**Niederschrift über die öffentliche Sitzung
des Bau-, Verkehrs- und Umweltausschusses
vom 06.12.2022 im Sitzungssaal des Rathauses**

TOP 2 Aufstellung Bebauungsplan Nr. 83 "Bahnhofstraße 24 -Grüne Villa-"; Abwägung der Stellungnahmen aus der Auslegung gemäß § 3 Abs. 2 BauGB und § 4 Abs. 2 BauGB und ggf. Billigungsbeschluss

TOP 3 3. Änderung Bebauungsplan Nr. 15 "Bildungszentrum und Eichgraben", Abwägung der eingegangenen Stellungnahmen und Billigungsbeschluss

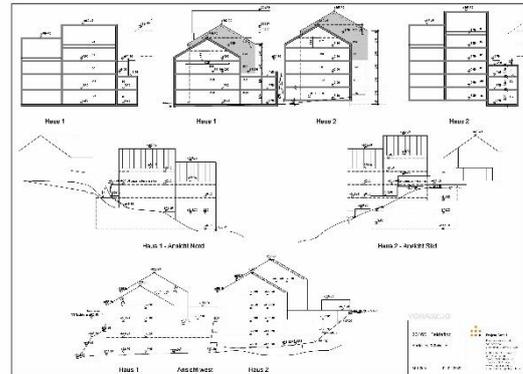
<p>Anliegen und Begründung Flachdach:</p> <p>Wir haben während der Planungszeit das Thema Flachdach eingebracht, da es aus unserer Sicht, aus mehreren Gründen sinnvoll ist. Bei einer Betrachtung der entstehenden Gebäude und deren Höhenentwicklung von der Bahnhofstraße aus, sind Flachdächer gestalterisch zurückhaltender als Satteldächer. Die gewählten Baukörper sind nicht wuchtig, wie das Nachbargebäude, würde aber eine auslaufende Abrundung aus städteplanerischer Sicht ergeben. Oder wenn man es umdreht, könnte man auch sagen, es war schon immer so gewollt, dass man aufgelockert in die massivere Bebauung übergeht. Es korrespondiert mit der Bebauung auf der Ostseite der Bahnhofstraße (Haus Nr. 15 und 15 a) mit Flachdächern. Somit kann man zurecht sagen, das Bild wird „rund“. Ferner würde das gerade der denkmalgeschützten „Grüne Villa“ gerecht, da hier kein ähnlicher Baukörper in Konkurrenz</p>		<p><u>Zu Anliegen und Begründung Flachdach:</u></p> <p>Die Anregungen und Bedenken werden zu Kenntnis genommen und wie folgt abgewogen: Es ist Planungsziel der Gemeinde Feldafing Flachdächer auf Wohngebäuden zum Schutz des Ortsbildes im Bereich des Ortskerns auszuschließen. Das zitierte, dem Areal der ‚Grünen Galerie‘ gegenüberliegende Flachdachgebäude aus dem letzten Jahrhundert wird nicht als beispielhaft für die Ortsmittengestaltung betrachtet und stellt keinen wünschenswerten Bezugsfall dar. Eine Kubatur, selbst mit zurückgesetzten Flachdächern über dem letzten Geschoss, anstelle eines Abschlusses mit Giebeldächern würden außerdem als Silhouette eine weitaus größere Baumasse ergeben und ist daher unerwünscht. Das Erscheinungsbild mit zusätzlich aufgeständerten Solarelementen direkt neben der „Grünen Galerie“ wäre ein gestalterischer Fremdkörper und würde die räumlich erdrückende Wirkung noch verstärken.</p> <p>Daher soll aus städtebaulicher Sicht eine Neubebauung mit Giebeldächern in leicht versetzter Anordnung – wie bisher vom Investor vorgeschlagen – weiterverfolgt</p>

Aus den genannten Gründen bitte ich Sie die Flachdächer nochmals zu diskutieren. Die Argumente sind sachlich und korrekt vorgetragen und offen gesagt, ein Verzicht auf eine mögliche Stromversorgung ist unverantwortlich. Das städtebauliche Bild ist

werden; siehe Vergleich untenstehend:

Die bisher geplanten Satteldächer können durch ihre Ausrichtung und den Grad der Dachneigung mit PV Anlagen ausgerüstet werden; der Ausnutzungsgrad mag dabei nicht ein absolutes Maximum erreichen, wird aber dennoch einen wertvollen Beitrag zum vor-Ort-Stromerwerb aus Solarer Energie leisten. In einer Güterabwägung ist an dieser Stelle im Ortskern die Gestaltung des Orts- und Landschaftsbildes und die Nachbarschaft des Baudenkmals priorisiert zu berücksichtigen.
